高浜発電所 安全審査資料
4
2022年1月21日

高浜発電所 1 号炉、2 号炉、3 号炉及び 4 号炉 原子炉設置変更許可申請書 新旧比較表

関西電力株式会社

第 7.1 図 放射性廃棄物の廃棄施設の流路線図

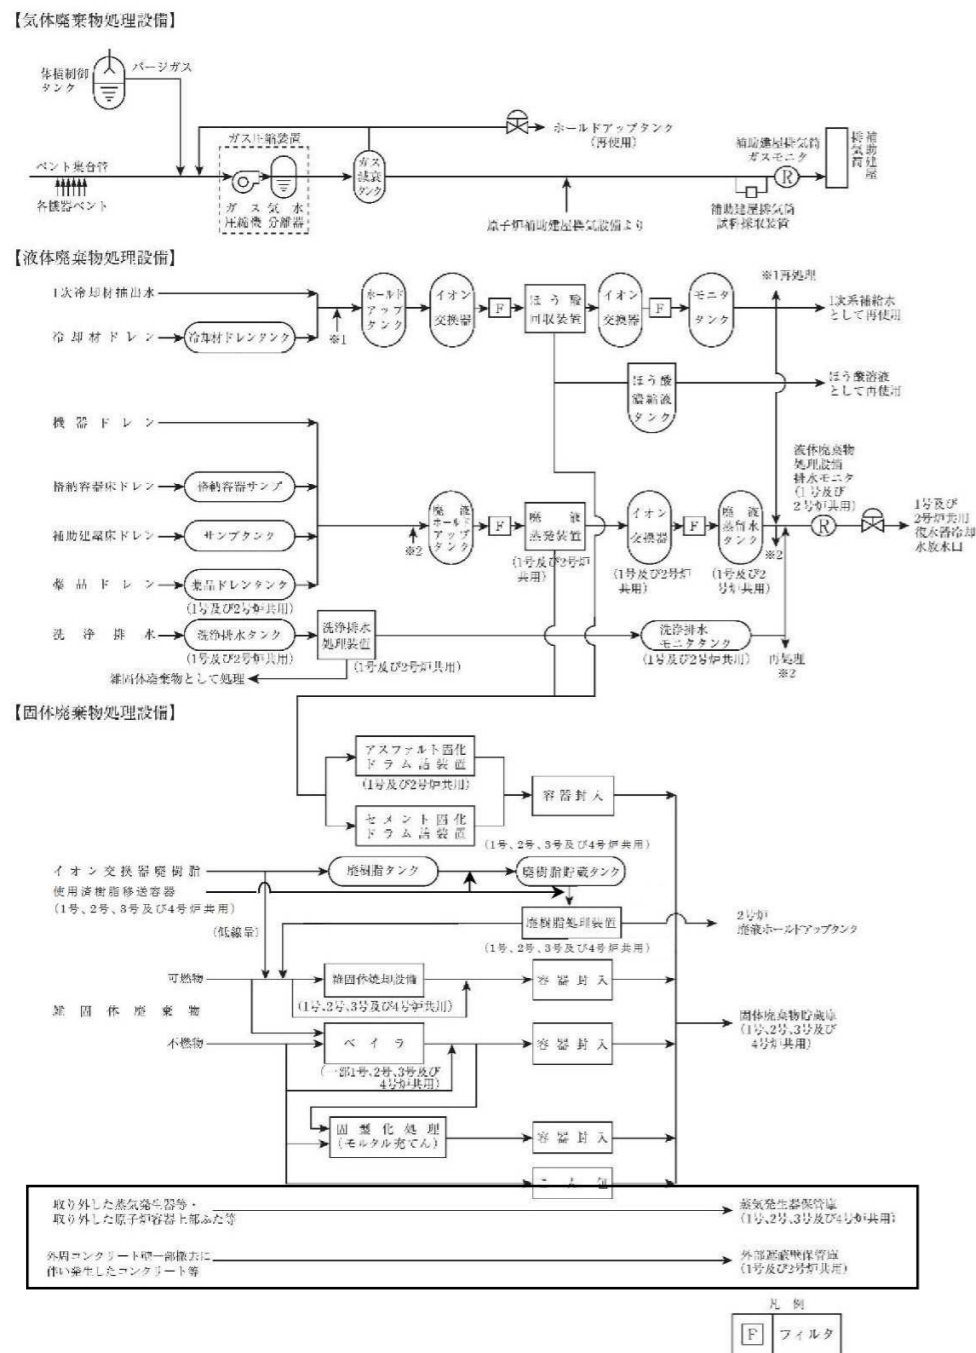
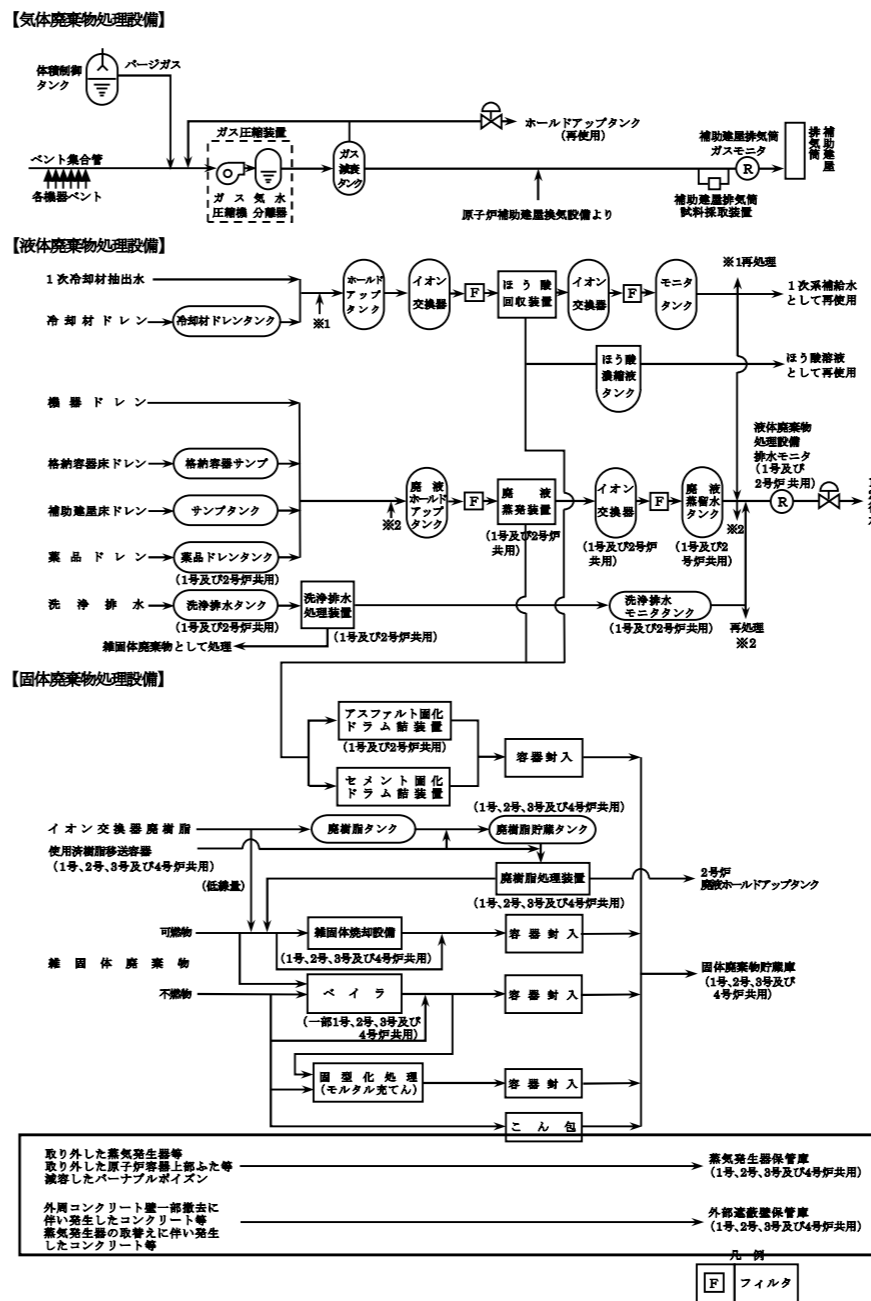
保管対象物の変更
外部遮蔽壁保管庫の共用
化

第 7.1 図 放射性廃棄物の廃棄施設の流路線図

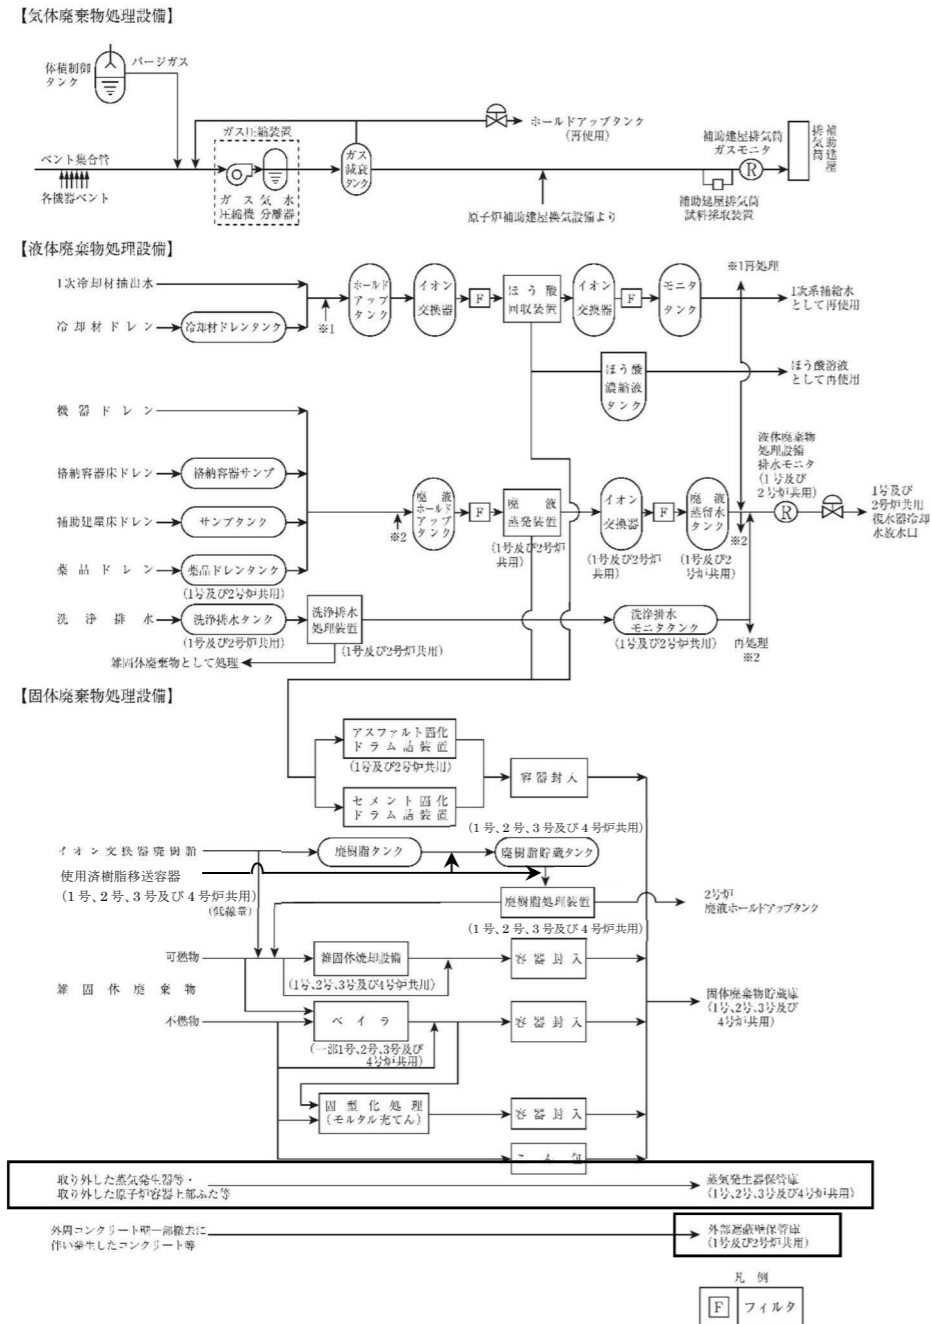
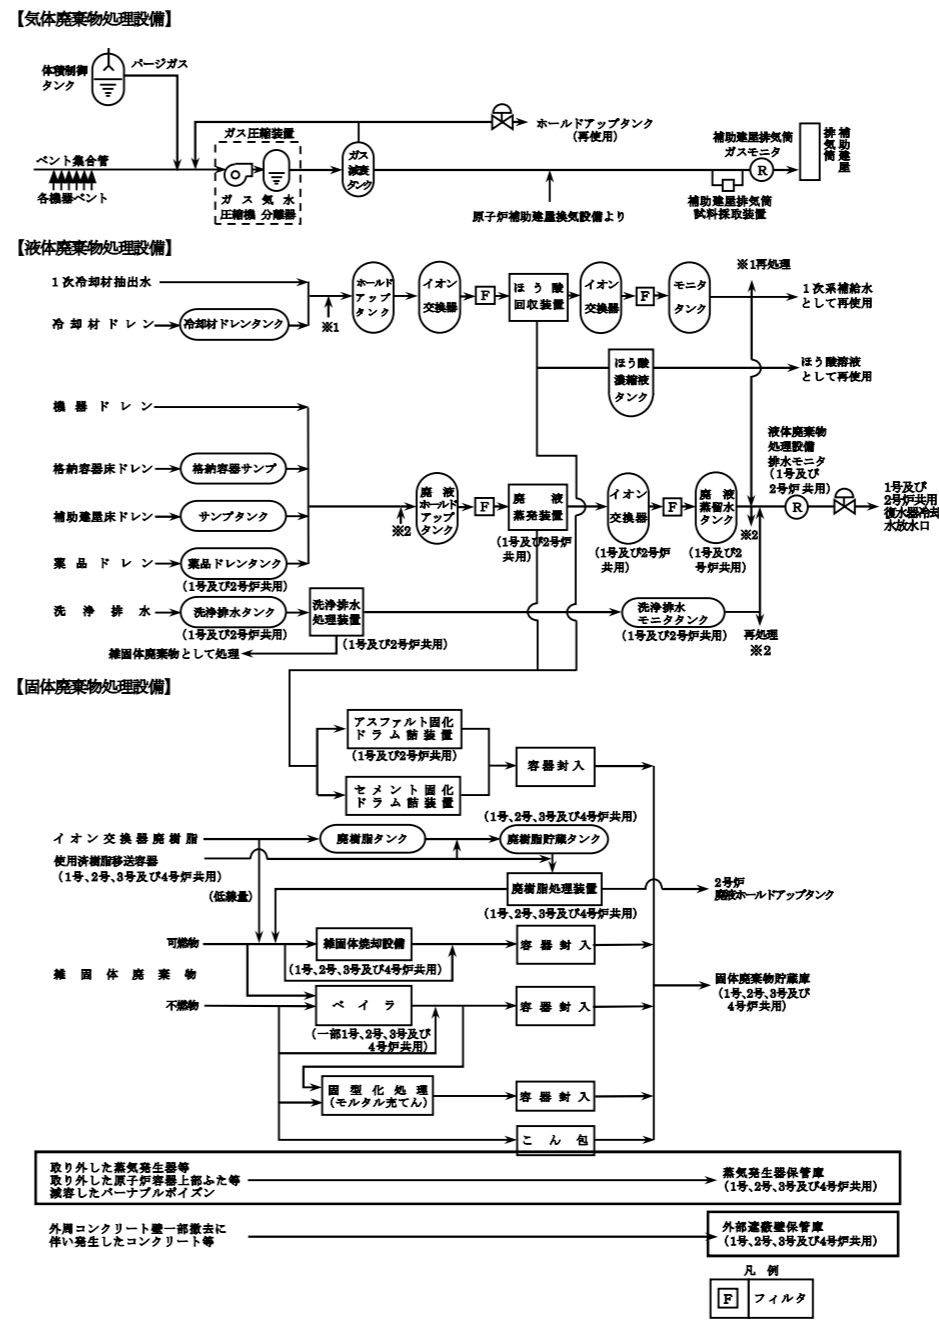
保管対象物の変更
外部遮蔽壁保管庫の共用
化

第 7.1.1 図 放射性廃棄物の廃棄施設の流路線図

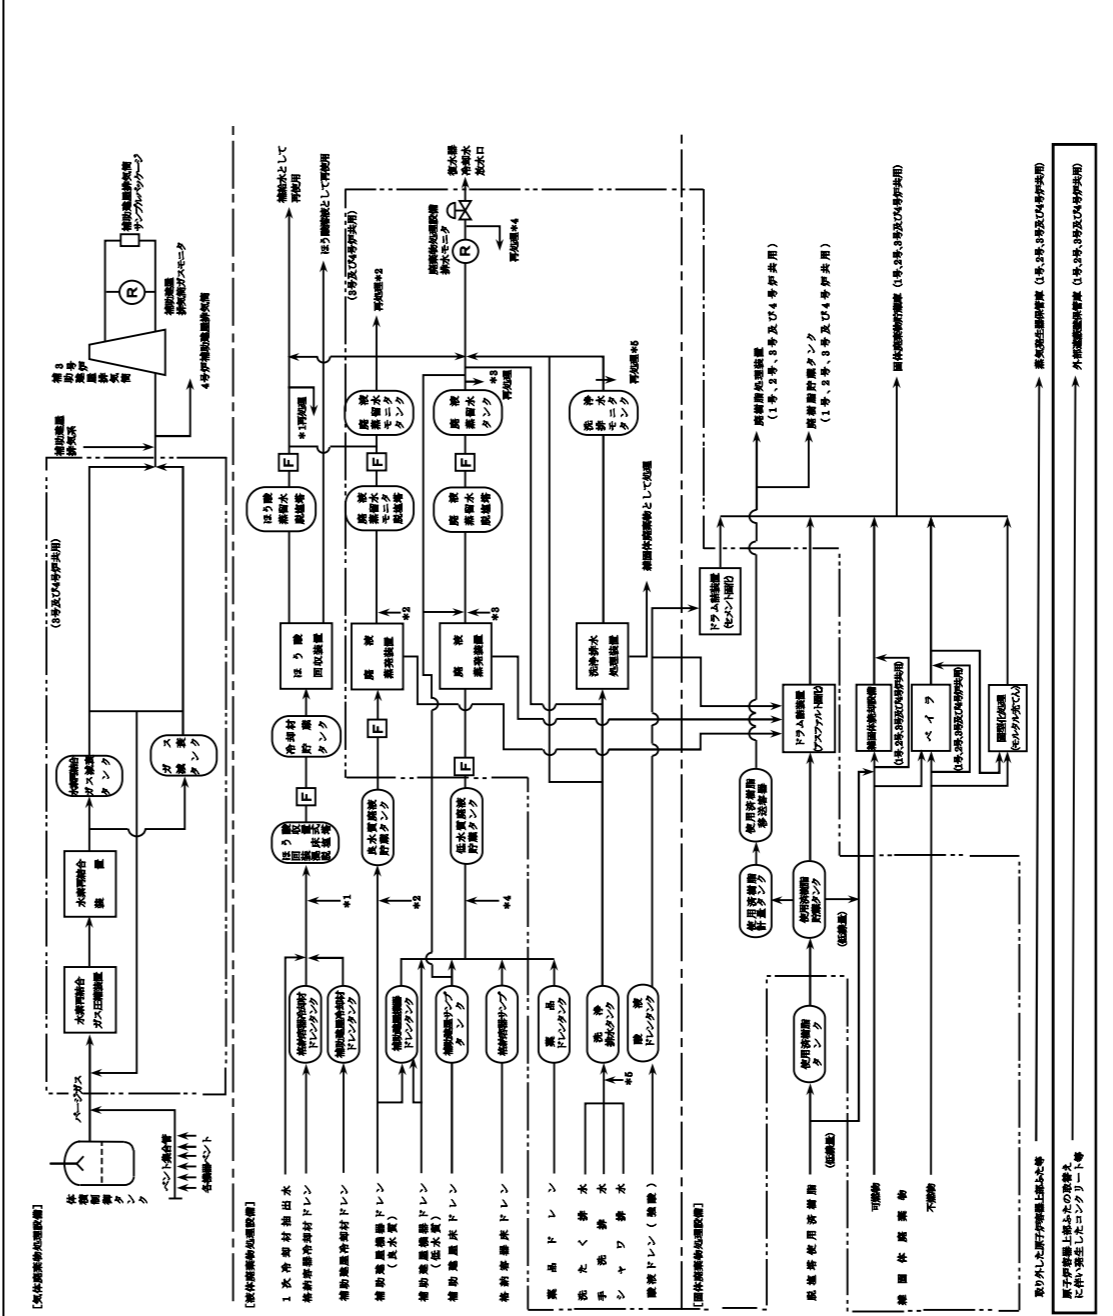
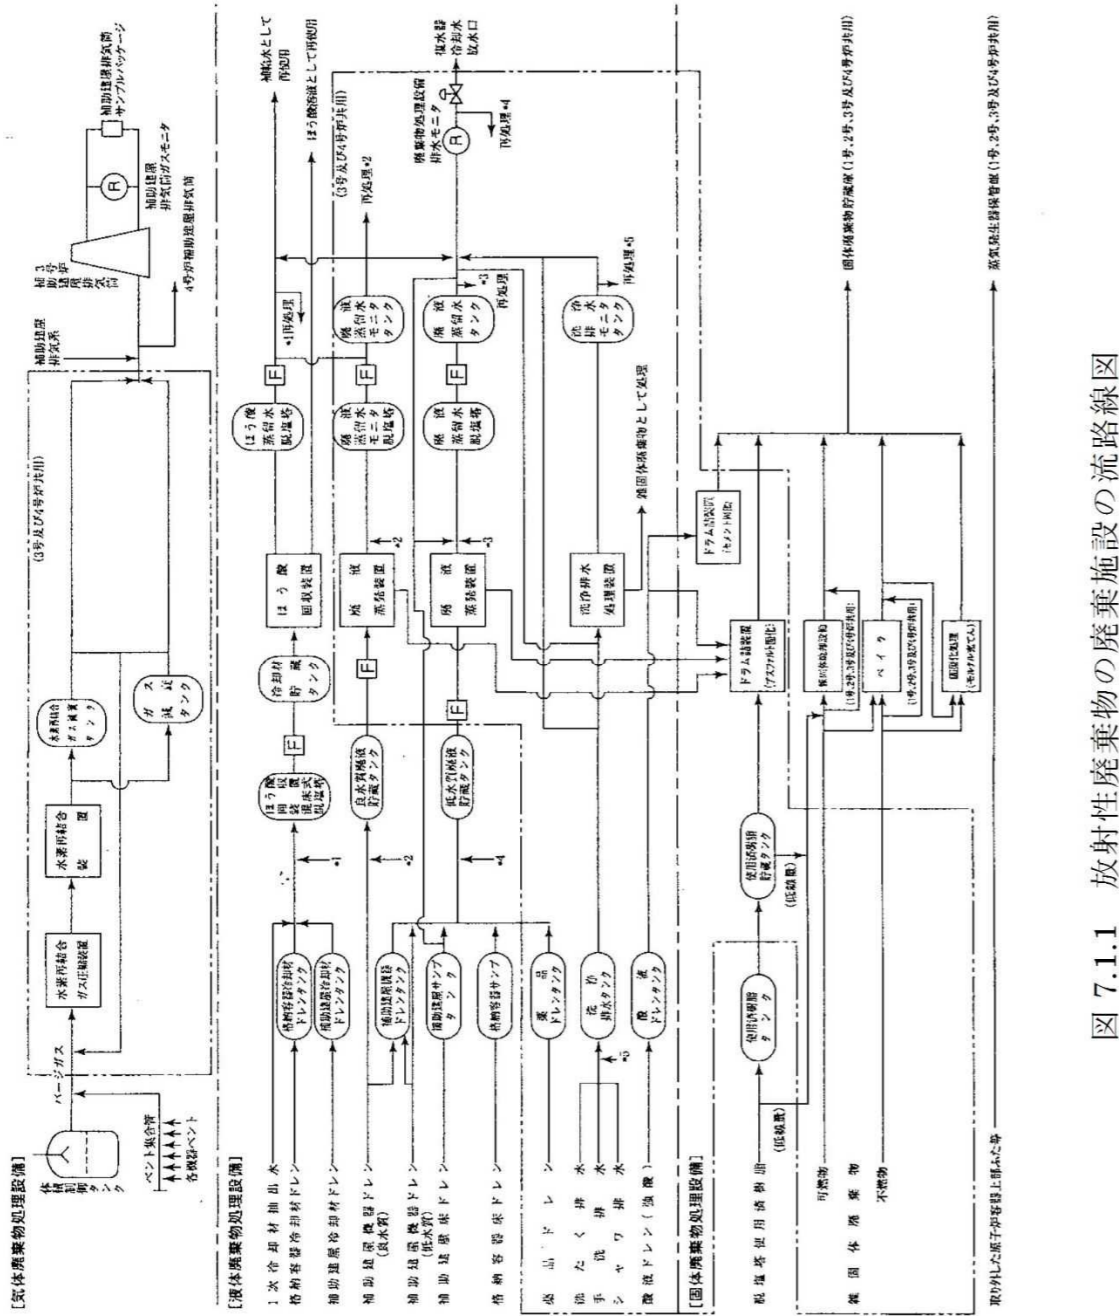
外部遮蔽壁保管庫の共用化
